改善箇所説明図

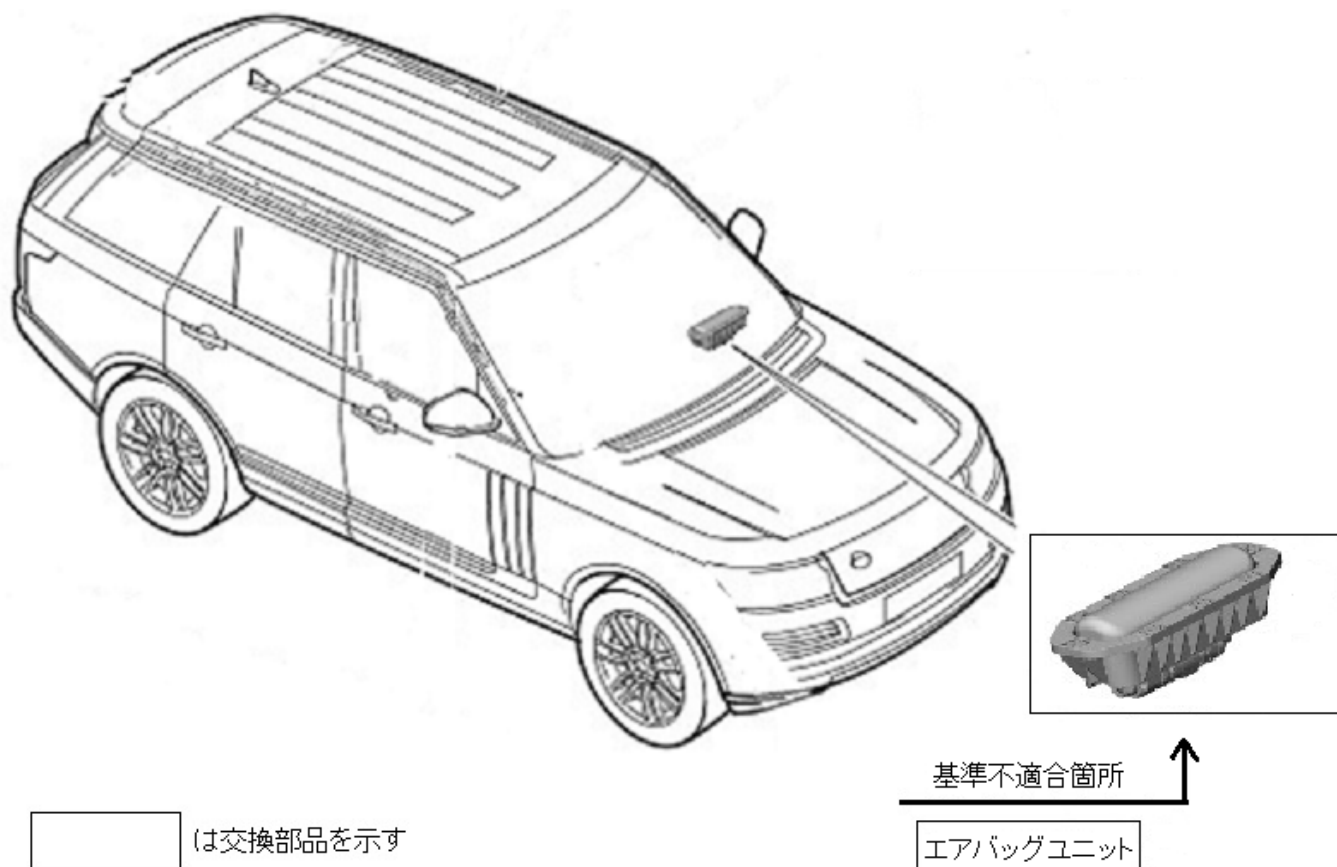
基準不適合発生箇所

特定の助手席エアバッグのインフレーター（膨張装置）において、製造管理が不適切なため、点火剤が設計通りに調合されていないものがある。そのため、衝突時に助手席エアバッグが展開せず、乗員が過度の傷害を負うおそれがある。

改善の内容

全車両、エアバッグユニットを良品に交換する。

識別：

助手席ドアチェックアームのボディ下側取付けボルトに白ペイントを塗布する。
